Informe Consolidado de Solicitud de Aclaraciones, Rectificaciones y/o Ampliaciones a la Declaración de Impacto Ambiental del Proyecto "Modificación proyecto Planta de Tratamiento de Aguas Servidas La Cadellada"

Nombre del Titular : SACYR AGUA CHACABUCO S.A.
Nombre del Representante Legal : Lucas De Marcos De La Torre
Dirección : Isidora Goyenechea 2800, piso 21, oficina 2102, Las Condes.

El presente Informe Consolidado de Solicitud de Aclaraciones, Rectificaciones o Ampliaciones a la Declaración de Impacto Ambiental del proyecto "Modificación proyecto Planta de Tratamiento de Aguas Servidas La Cadellada", contiene las observaciones generadas en virtud de la revisión de la Adenda.

Figura 1. Ubicación de cauces IGM

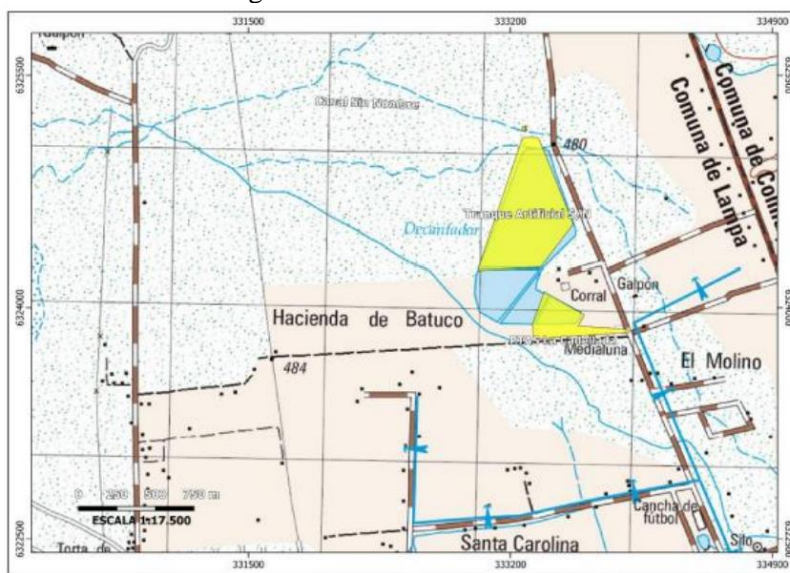
- 4.25. En el punto 4 del Anexo 15.1 de la DIA se presenta la Figura 1, donde se observa la presencia de cauces intermitentes bajo y en las cercanías del Tranque artificial Sin Nombre y un cauce permanente en las cercanías de la PTAS La Cadellada. Sin embargo, en el punto 1 del Anexo 15.1 de la DIA se indica “*Cabe destacar que, luego del catastro realizado tanto bibliográfico como en terreno, se determina que no existen cauces naturales dentro del AI del Proyecto*”. Se solicita al Titular presentar fotografías y el catastro bibliográfico usado que permite descartar la existencia de los 3 cauces cercanos al Proyecto, y analizar la pertinencia de PAS de competencia DGA por intervenciones de cauce.

Figura 2. Delimitación de AI y el área representativa del objeto de protección

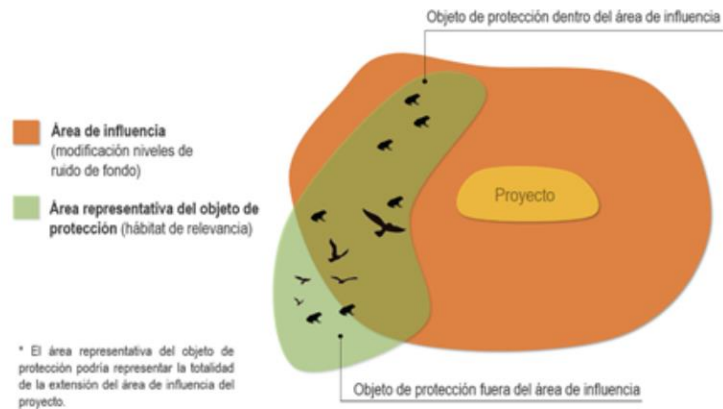
- 4.39. Con relación a la definición del Área de Influencia presentada en el Anexo 19 de la DIA se tienen las siguientes observaciones:
- 4.39.1. Las cartografías 4, 5 y 6 del Anexo 19 de la DIA, deben desarrollar el análisis de descripción del área de influencia para determinar el área representativa del objeto de protección sobre el área de influencia, de acuerdo a al punto 2.2 de la Guía “*Criterio de evaluación en el SEIA: evaluación de impactos por ruido sobre fauna nativa*” (SEA, 2022) (Figura 2)
